# 改善箇所説明図

## 基準不適合発生箇所

最大積載量ラベル貼り付け位置

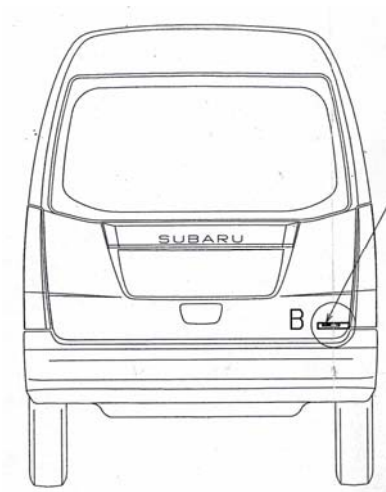
誤

最大積載量200kg

最大積載量の表示ラベルの貼付に関する作業指示が不適切なため、最大積載量が350kgのところ、200kgの表示がされており、最大積載量の表示に係わる保安基準を満足していない。

正

最大積載量350kg

全車両、当該ラベル表示を点検し、200kg表示のものは、正規のラベルと貼りかえる。
